改善箇所説明図

センタービーム固定用下側ボルト

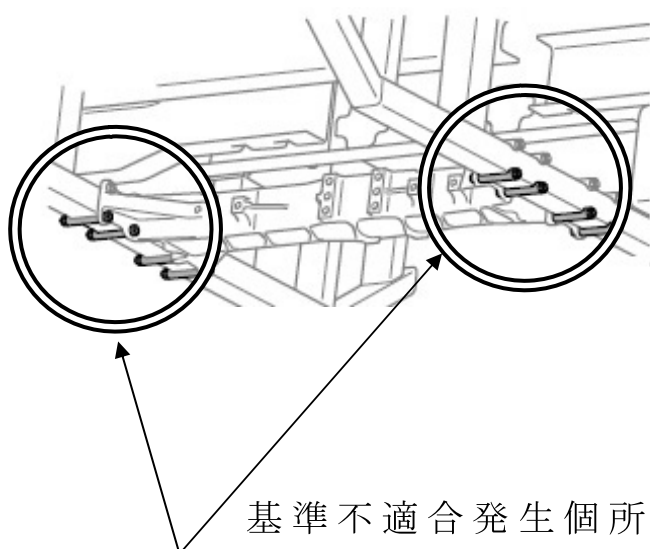
センタービームをフレームに固定するボルトにおいて、製造時に表面処理を変更したためネジ部分の摩擦抵抗が軽減した。これに伴い、同一の締め付けトルクで締結した場合、締結力が増加しボルトの強度を超えるため変形しているものがある。このため、極端な走行条件下でボルトに過大な応力がかかると、ボルトがさらに変形し異音が発生する。最悪の場合、車両の操縦安定性を欠くおそれがある。

全車両、センタービーム固定用の下側ボルトの強度区分を上げた対策品に交換する。
